Verkeersveiligheidsaudit Oosthoutlaan - Schoutenlaan te Voorhout

VVA fase 2 (definitief ontwerp)

Projectcode
ZH-1806A

Opdrachtgever
Gemeente Teylingen

Bijlage 1 - Ontwerptekening met nummering bevindingen

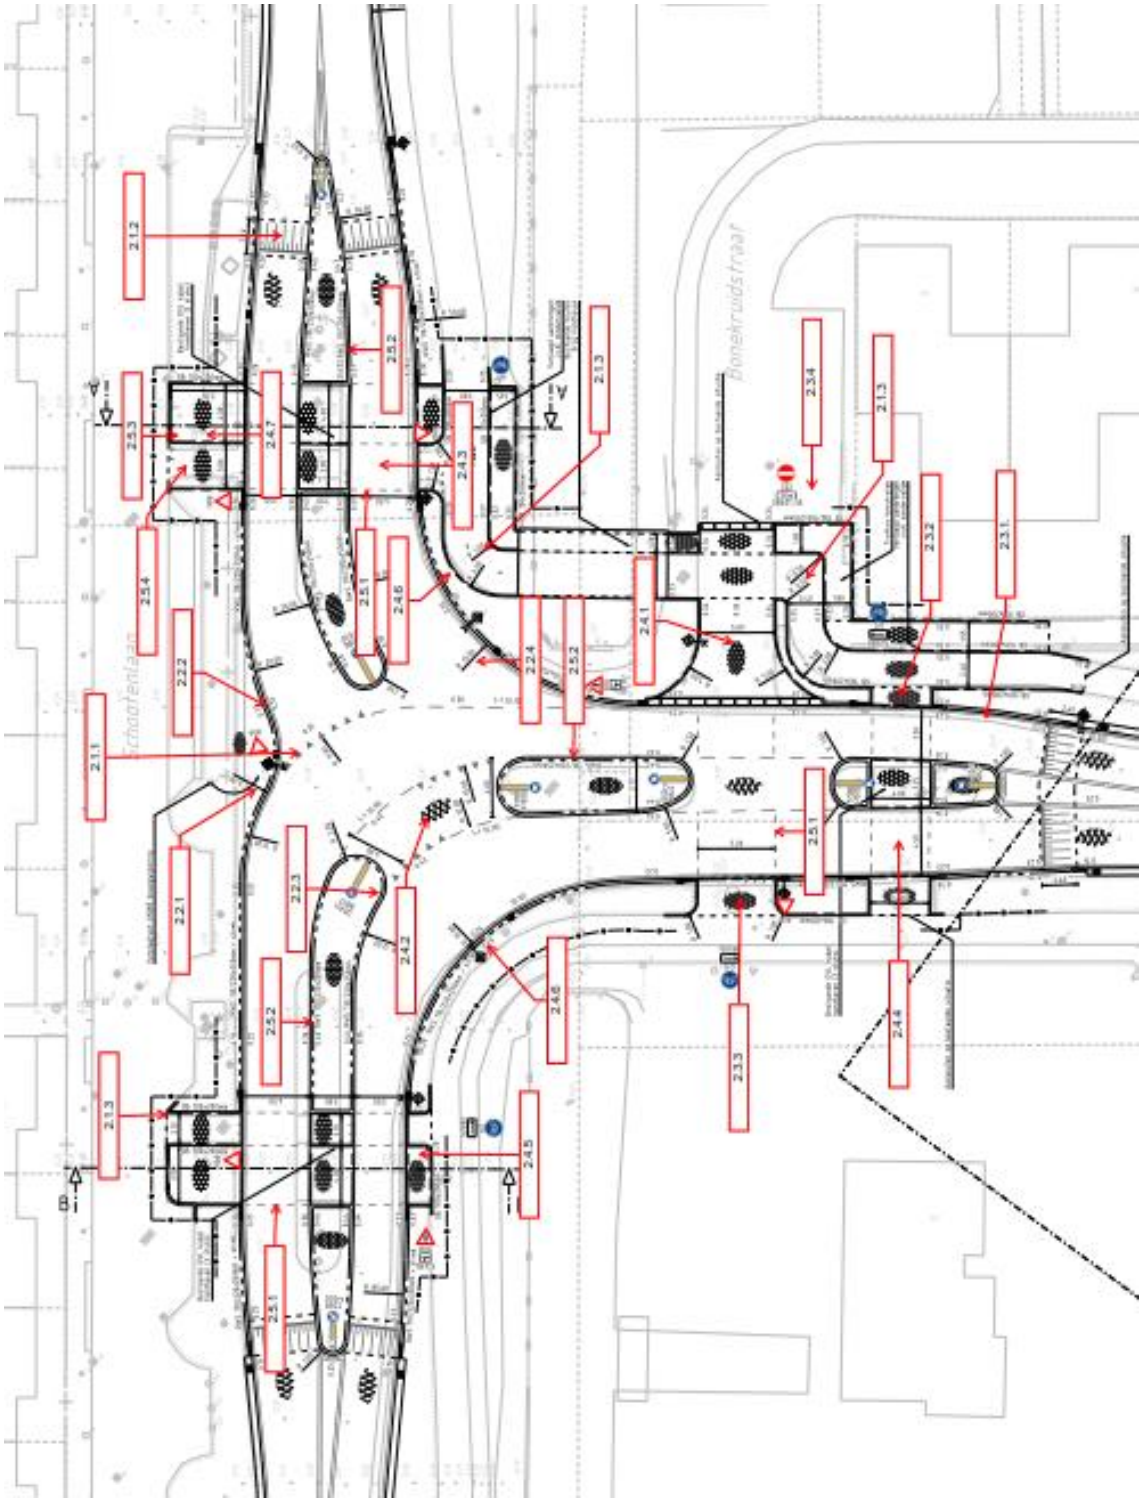
Nummer	Beschrijving van het probleem	Aanbeveling
2.1.1	De voorrangssituatie is niet in lijn met de omgeving en de stedenbouwkundige lijn. Weliswaar is er een afbuigende voorrang gerealiseerd, maar visueel blijft de Schoutenlaan, zeker op enige afstand van het kruispunt, een doorgaande weg.	Een meer vloeiende afbuiging van de voorrangsrichting en het meer haaks aansluiten van de zijtak, benadrukt de nieuwe situatie beter.

2.1.2	Het kruispunt ligt op een zogenaamd verkeersplateau, maar dit is zo groot dat de weggebruiker dit niet als zodanig ervaart. Bovendien zijn drempels op gebiedsontsluitingswegen niet gebruikelijk en kunnen tot bovenmatige remacties leiden, waardoor kop-staartongevallen kunnen ontstaan.	Het snelheidsverlagend effect van het plateau is zeer beperkt door de afbuigingen die nagenoeg al het verkeer toch al moet doen. Leg het kruispunt aan op normale hoogte.

2.1.3	Daar waar de wegen voor het autoverkeer over het algemeen zeer riante breedtes en bochten hebben, is de maatvoering van de fietspaden dat zeker niet. De paden zijn niet ruim in breedte, maar vooral erg haaks en hoekig vormgegeven. Fietsers	Pas ruimere bogen en bochten toe, waarbij een straal van 3 meter als minimum zou moeten gelden.

Nummer	Beschrijving van het probleem	Aanbeveling
2.2.1	De aansluiting van de Schoutenlaan-oost naar de Schoutenlaan-west kent een hele krappe boog van 6 meter. Bus- en vracht-verkeer kan hier mogelijk niet passeren, en zal ruimte gaan zoeken in midden- of zijbermen. Hierdoor kan schade ontstaan en vervuiling van de rijbaan optreden.	Vervuiling van de rijbaan door schade aan bermen veroorzaakt gladheid en moet voorkomen worden. Voldoende ruimte bochten en stevige bermen kunnen schade voorkomen.

2.2.2	Er is nauwelijks sprake van uitbuiging van de rijbaan voor verkeer dat vanaf de Schoutenlaan-oost naar het kruispunt rijdt. De rijsnelheid kan daardoor hoog zijn.	Buig de doorgaande richting verder uit, zodat een duidelijke fysieke en visuele onderbreking ontstaat op de Schoutenlaan.

2.2.3	Verkeer vanaf Schoutenlaan-west naar Schoutenlaan-oost wordt maar zeer beperkt afgebogen. Optisch lijkt daarom dat de weg rechtdoor loopt en kunnen hogere rijsnelheden ontstaan.	Buig de doorgaande richting verder uit, zodat een duidelijke fysieke en visuele onderbreking ontstaat op de Schoutenlaan.

2.2.4	De ruime boog van Oosthoutlaan naar Schoutenlaan-oost maakt het mogelijk voor personenauto's om met hogere snelheid af te slaan. Dat maakt de rijsnelheid ongewenst hoog en zorgt er voor dat het inschatten van een veilige oversteek bemoeilijkt wordt.	Een krappere bocht verlaagt de rijsnelheid, maar kan hinderlijk zijn voor grote voertuigen. Een overrijdbare rammelstrook kan het merendeel van het verkeer remmen.

Nummer	Beschrijving van het probleem	Aanbeveling
2.3.1	De Schoutenlaan en Oosthoutlaan kennen een wegprofiel met goten en afwatering naar de bermen. Hier is kantmarkering aangebracht. Ter hoogte van het kruispunt worden trottoirbanden als kantopsluiting toegepast. Daarmee wordt de breedte optisch beperkt. Ook de kantmarkering loopt door over het kruispunt, waardoor een wegbeeld ontstaat dat past bij een weg van een hogere categorie.	Pas ter hoogte van het kruispunt alleen trottoirbanden toe en laat de kantmarkering achterwege.
2.3.2	Voor voetgangers die vanaf de Bonekruid-straat de Oosthoutlaan willen oversteken,	Vergroot de opstelruimte voor voetgangers, zodat er ruimte is voor personen die met

Nummer	Beschrijving van het probleem	Aanbeveling
	is aan de oostzijde nauwelijks opstel-ruimte tussen rijbaan en fietspad. Voet-gangers zijn hierdoor erg kwetsbaar voor aanrijden.	een kinderwagen of een fiets aan de hand willen oversteken.
2.3.3	De oversteek voor fietsverkeer vanuit en naar de Bonekruidstraat aan de westzijde van de Oosthoutlaan is erg breed, waardoor fietsverkeer met een hogere snelheid plotseling kunnen oversteken.	Beperk de breedte van de oversteek tot gebruikelijke afmetingen van een fietsoversteek in twee richtingen.
2.3.4	Geparkeerde voertuigen in de haakse parkeervakken in de Bonekruidstraat hinderen het zicht op naderende fietsers en voetgangers op de Oosthoutlaan.	Onderzoek of een verbetering van het zicht mogelijk is.

Nummer	Beschrijving van het probleem	Aanbeveling
2.4.1	De aansluiting van de Bonekruidstraat op de Oosthoutlaan lijkt op een inrit, maar heeft ook kenmerken van een zijstraat door de trottoirbanden in een bocht en de verharding op het gedeelte tussen de Oosthoutlaan en de fietsoversteek.	Maakt een duidelijke keuze in de inrichting tussen inrit of zijstraat en leg die aan conform de geldende ontwerprichtlijnen en jurisprudentie hierover.

2.4.2	Gemotoriseerd verkeer dat in de middenberm staat om links- of rechtsaf te slaan, kan zich niet volledig buiten de stroom van het doorgaande verkeer opstellen. Dit kan onprettig zijn en men zal hogere risico's nemen bij het oversteken.	Vergroot de opstelruimte in het midden van het kruispunt, zodat autoverkeer zich hier buiten de verkeersstroom kan opstellen.

2.4.3	Alle oversteken voor langzaam verkeer zijn wat voorrang betreft ondergeschikt aan het autoverkeer. Ook fietsverkeer dat de Oosthoutlaan in de voorrangsrichting wil volgen, dient voorrang te verlenen aan het autoverkeer op de Schoutenlaan-oost. Dit ondersteunt de voorrang niet en geeft het langzaam verkeer een mindere positie t.o.v. het overige verkeer.	Het in voorrang laten meelopen van de fietsers en voetgangers langs de nieuwe voorrangsrichting, benadrukt vooral voor het verkeer op de Schoutenlaan-oost de ondergeschiktheid van die richting. De zebrapaden en blokmarkeringen vergroten de zichtbaarheid en herkenbaarheid van het kruispunt. Een schets hiervan is opgenomen in bijlage 2.

2.4.4	Langzaam verkeer dat de Oosthoutlaan van west naar oost wil oversteken, kan door de grotere afstand tot het kruispunt en de hogere rijsnelheid moeilijk bepalen of veilig overgestoken kan worden.	Verklein de afstand tussen oversteekplaats en het kruispunt, bijvoorbeeld door de oversteekplaats te combineren met de ondergeschikte aansluiting Bonekruidstraat. Een rammelstrook in de binnenbocht kan de snelheid temperen.

2.4.5	De oversteekplaats voor langzaam verkeer over de Schoutenlaan-west ligt onnodig ver van het kruispunt. Het kunnen	Verklein de afstand van de oversteekplaats tot het kruispunt, waardoor een compacter kruispunt ontstaat.

Nummer	Beschrijving van het probleem	Aanbeveling
	inschatten van een veilige oversteek is daardoor moeilijker.	
2.4.6	De bermen tussen rijbaan en fietspad op de hoeken van de Oosthoutlaan en de Schoutenlaan zijn zeer klein. Als grotere voertuigen meer rijbaanbreedte nodig hebben, kan het voertuig al snel op het fietspad terecht komen.	Zorg voor een bredere ruimte tussen het fietspad en de rijbaan of pas adequate maatregelen toe die verhinderen dat autoverkeer op het fietspad kan komen.
2.4.7	De oversteekplaats over de Schoutenlaan-oost is nagenoeg op één niveau. Hierdoor kan voor autoverkeer een zeer handige verbinding vanaf en naar de secundaire rijbaan ontstaan.	Pas in het ontwerp voldoende verticale elementen toe die dergelijk misbruik voorkomen.

Nummer	Beschrijving van het probleem	Aanbeveling
2.5.1	Kanalisatiestrepen hebben geen formele status, maar kunnen wel de suggestie wekken dat hier sprake is van een bijzondere voorrangsregeling. Hier is de bestemming van het overstekende verkeer duidelijk herkenbaar.	Laat bij de oversteekplaatsen de fietser en de voetgangers zonder kanalisatiestrepen oversteken, zodat er geen onduidelijkheid kan ontstaan over de voorrang.

2.5.2	RWS-banden zijn ‘vergevingsgezind’ ten opzichte van normale trottoirbanden. Ze geven de weg ook een uitstraling van een hogere wegcategorie en dat kan leiden tot hogere rijsnelheden.	Pas normale trottoirbanden toe, de rijsnelheid op het kruispunt moet laag zijn. Bij een lage snelheid is de kans op het uit koers raken na het raken van een trottoirband gering.

2.5.3	Bij de aansluiting van de fietsoversteek op de secudaire rijbaan van de Schoutenlaan-oost ontbreekt het RVV-bord B06.	RVV-bord B06 plaatsen.
2.5.4	In de fietsoversteekplaats over de Schoutenlaan-oost is geen asmarkering aanwezig.	Breng een asmarkering op de fietsoversteek aan.
